防災の視点から見た湯来町周辺の 風力発電計画について

2021年2月14日

日本地質学会会員・防災士

越智秀二

広島西ウインドファーム 計画地と土砂災害危険箇所

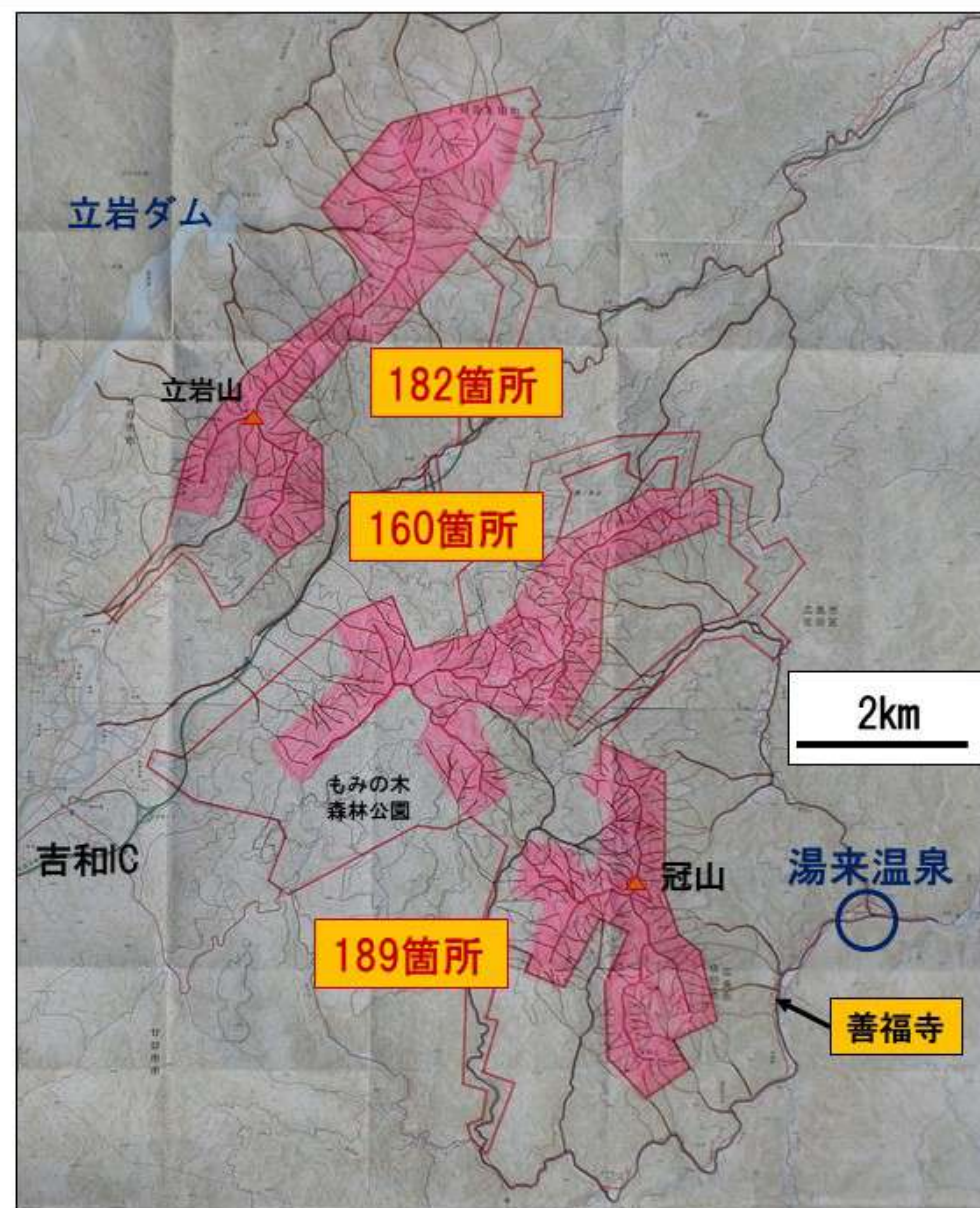
発電機設置想定区域で
土砂災害の発生が想定される箇所
立岩山周辺：182箇所
もみの木森林公園北東部：160箇所
冠山周辺：189箇所
合計：531箇所

広島西ウインドファーム 計画地と土砂災害危険箇所

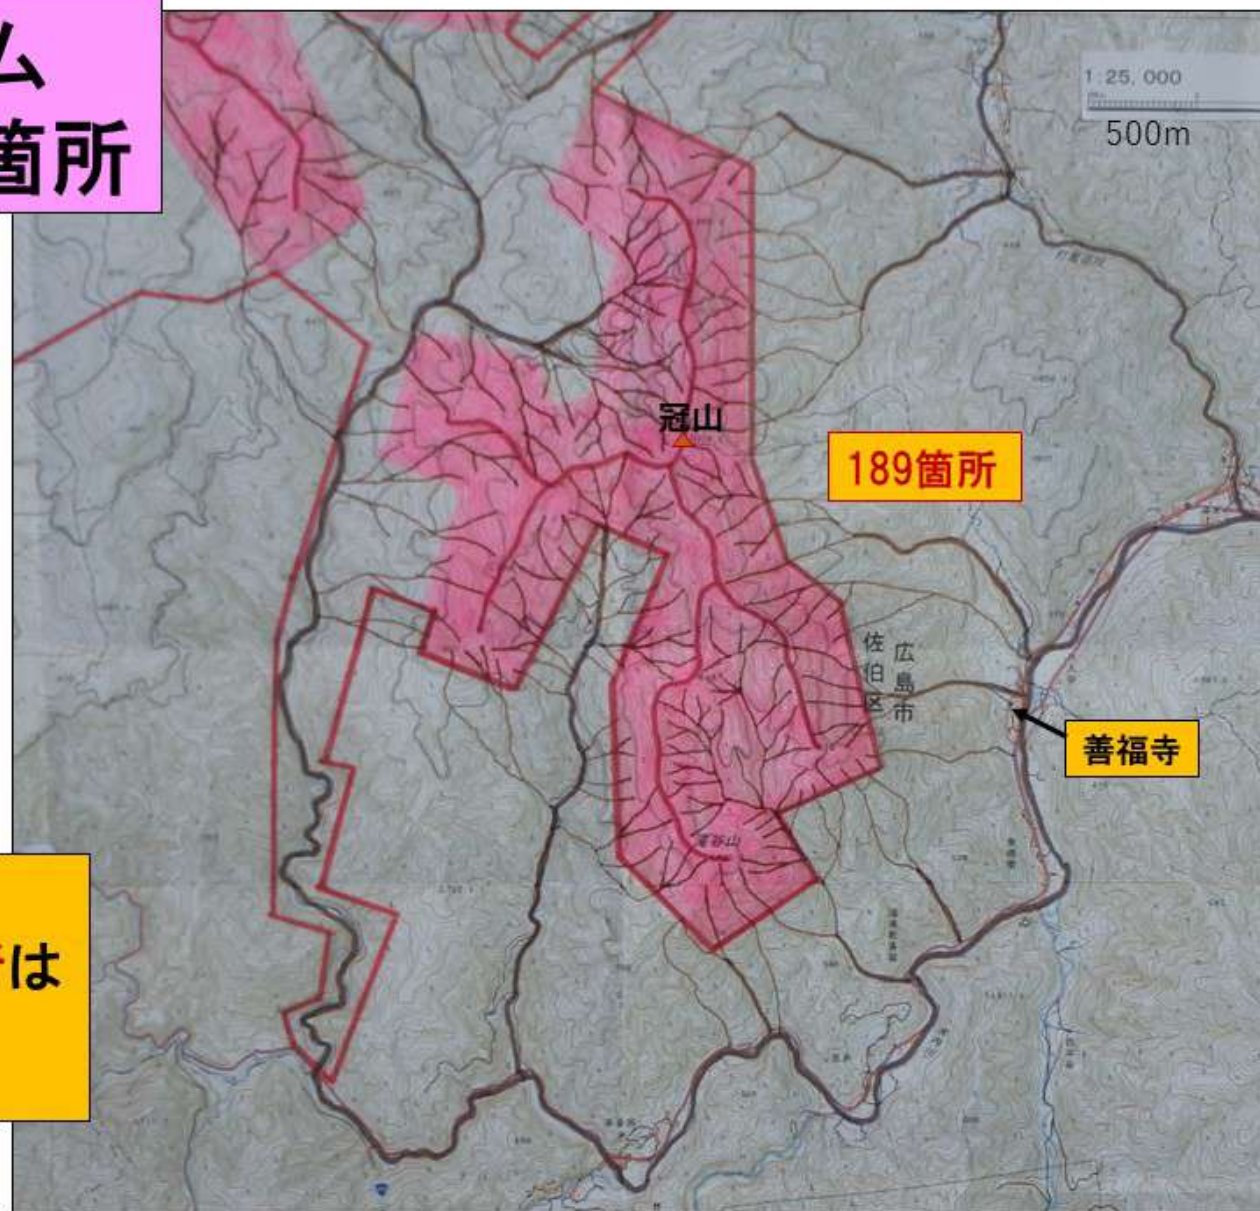
発電機設置想定区域で
土砂災害の発生が危惧される箇所は
189箇所

冠山南部で想定される
土石流想定溪流等
(勾配15度以上)

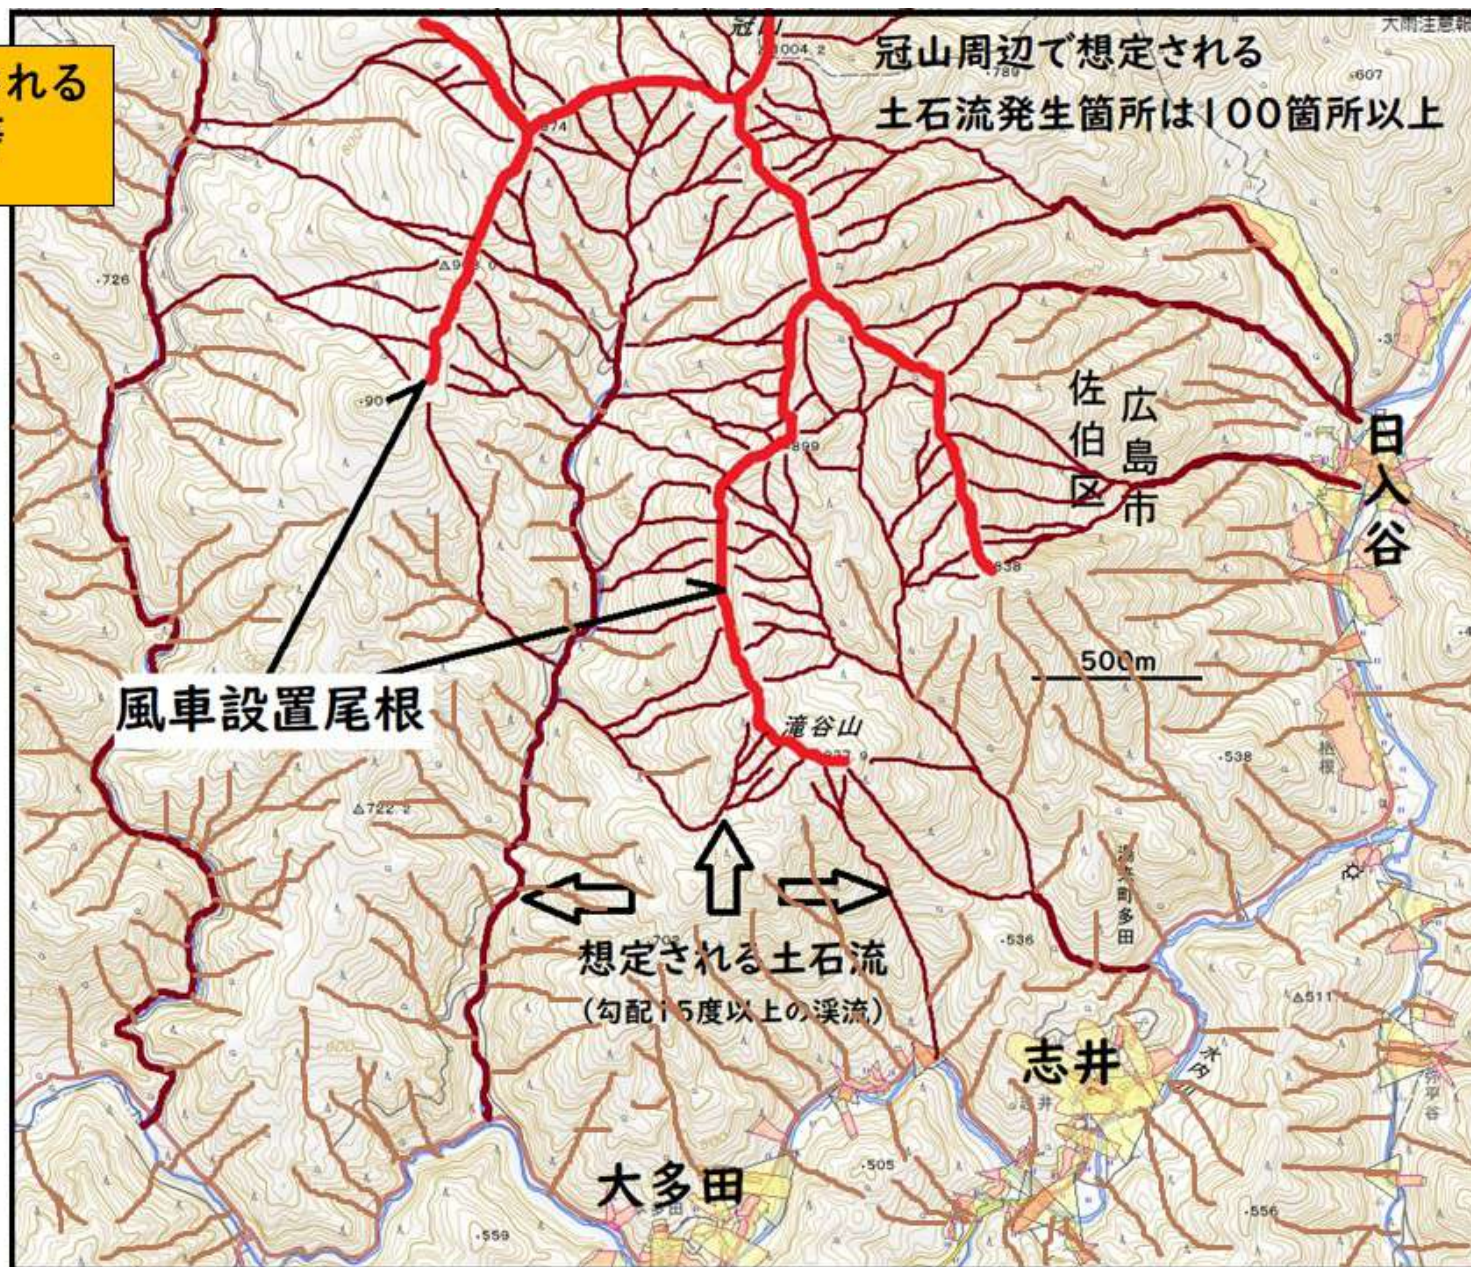
この山の上を造成すれば
土砂災害の危険度は
さらに上がるだけ

もともとこの地域は
土砂災害の多い地帯

3. (1)調査・予測・評価の項目

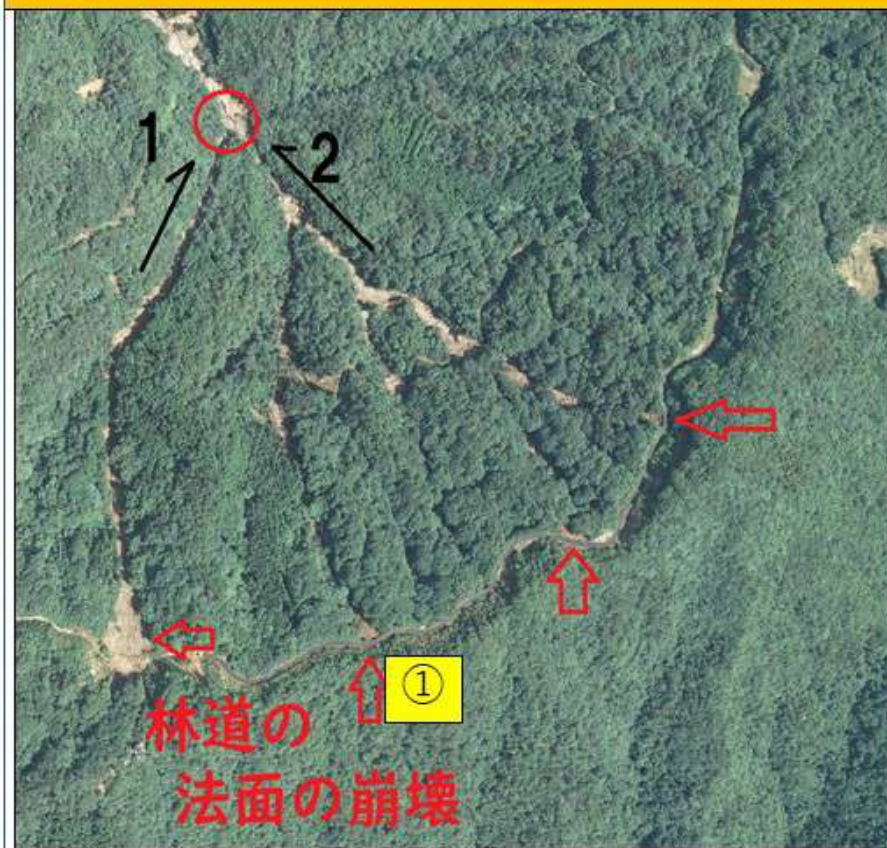
地形改変に伴って起きる土砂災害への危惧の声に配慮した記述はあるが、**具体的対策などはなし**
災害は評価項目から除外
工事の実施による評価は方法書以降に調査や評価

政府の検討会が認定・評価した**活断層**があるにもかかわらず**活断層とは認定していない**。
古い資料（国土地理院）に基づいたとの説明のみ。
